## 仕様変更のお知らせ

製品名	形式名
セルフアップ式端子台	TU

TU - 30 SUS (ステンレスねじ仕様)

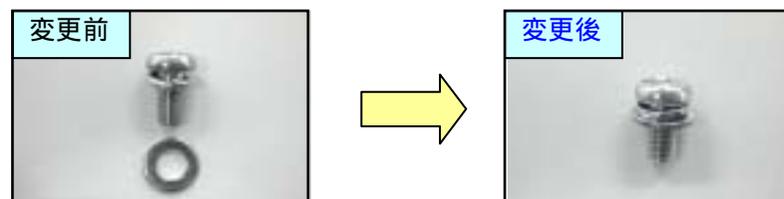
**端子ねじの変更**  
 (変更前:平座金分離タイプ      変更後:平座金一体タイプ)  
**座金の変更**  
 (変更前:ばね座金                      変更後:波形ばね座金 )  
 定格仕様につきましては変更ございません。
